**SEZIONE TUTELA E VALORIZZAZIONE DEL
PAESAGGIO**

Prot. n. 8565 del 24/10/2023

Oggetto: BVM Ambiente S.r.l. – D.Lgs n.152/2006 - PAUR, ai sensi dell'art.27 bis, relativo ad un progetto di impianto di compostaggio aerobico da ubicarsi su area in Comune di Taviano.
Conferenza di Servizi del 24.10.2023.

Figura 1. Il Sistema delle Tutele del PPTR, in colore arancione la nuova perimetrazione in colore azzurro la precedente.

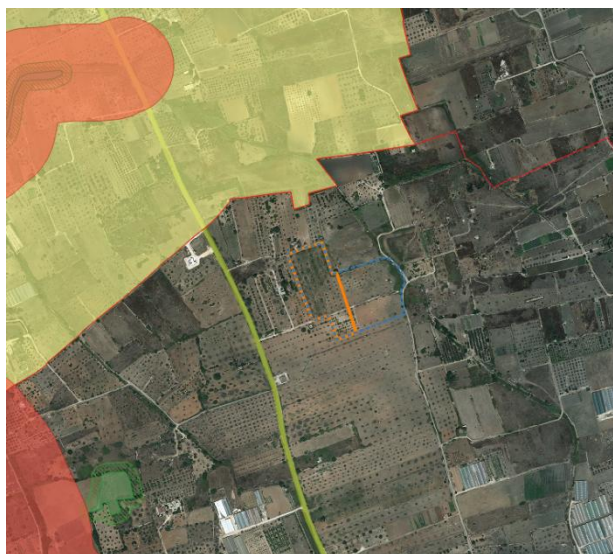
Preliminarmente si rappresenta che il proponente, con l'elaborato "Relazione di compatibilità e note controdeduttive.pdf.p7m", ha controdedotto il nostro parere. In

particolare, rispetto al progetto analizzato con nota prot. n. AOO_145_2023 del 08.02.2023, ha modificato, riproiettando e riducendo l'area interessata (Fig. 1). La nuova superficie di intervento è individuata nel catasto terreni del Comune di Taviano al foglio di mappa n. 3 p.lle nn. 636, 637 e parte delle p.lle n. 635 e 252.

Figura 2. L'area di intervento perimetrata in colore arancione.

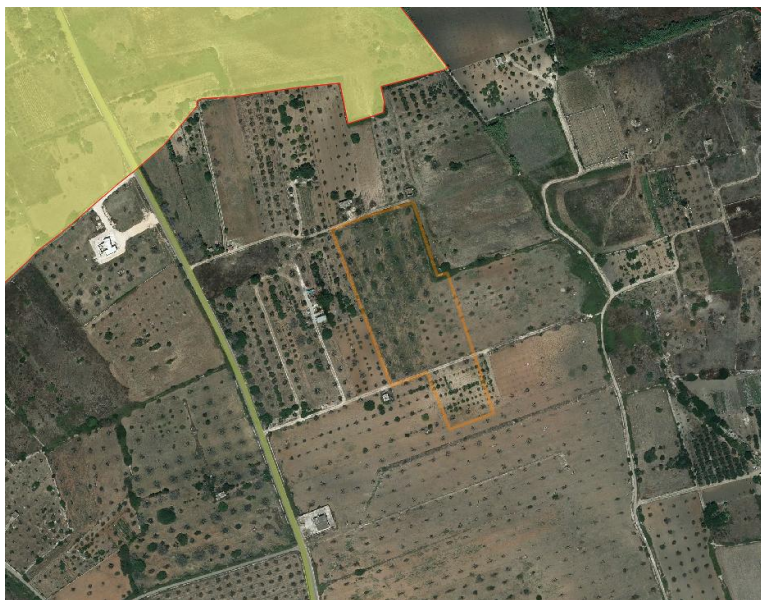
È del tutto evidente, anche dalla figura 2 che segue, che il progetto in esame modifica una porzione del sistema agricolo per niente alterato e ancora riconoscibile. Qui sono ancora ben evidenti i segni *"del paesaggio rurale dominato dalla coltivazione estensiva dell'oliveto, spesso associato ai seminativi"*, e la trasformazione territoriale proposta compromette *"la leggibilità dei mosaici agro-ambientali e dei segni antropici che caratterizzano l'ambito"*.

Infine, **il progetto non descrive, ancora, gli interventi necessari all'ampliamento della strada sterrata interpodereale di raccordo dell'impianto con la SP54Le** che risulta lunga

circa 150 m e larga 2 m. Questa larghezza non è funzionale al passaggio dei camion in considerazione dell'inevitabile doppio senso di marcia.
